CAAC
适 航 指 令

编号: CAD2015-A300-01R1

一. 标题: 氧气-化学氧气发生器-更换

在中国注册的所有型号、所有序列号的A300-600飞机。

附件1 旅客氧气发生器制造日期

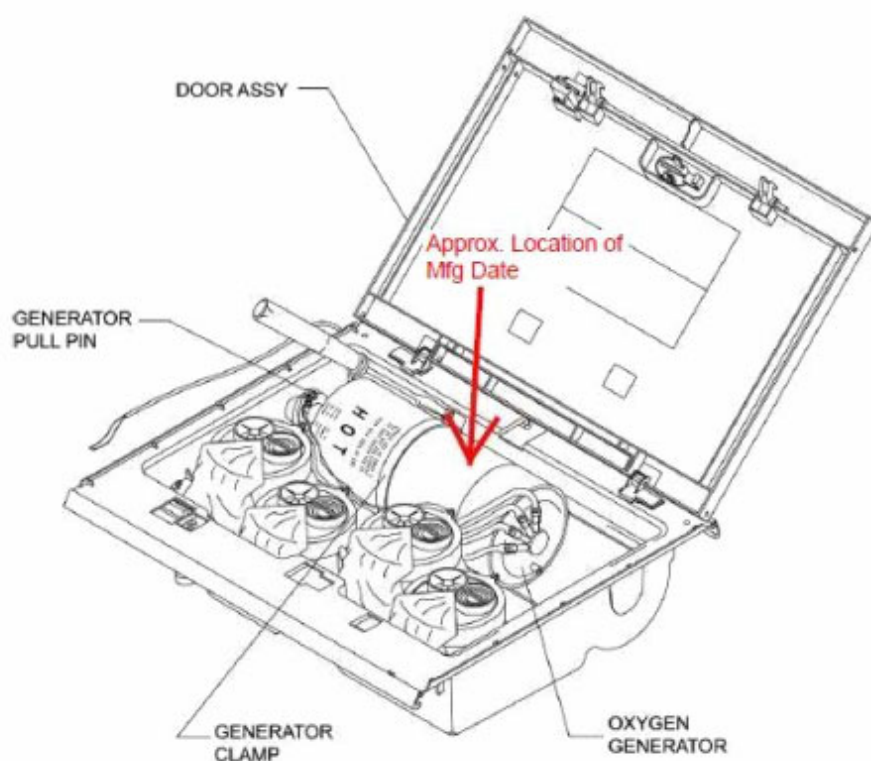
（1）本适航指令生效之日起30天之内，根据适用性，对于本指令表1中所列的P/N的氧气发生器，按照空客AOT A35W008-14的要求确定每个旅客氧气发生器的制造日期（日期的标注位置见本指令附件1）。
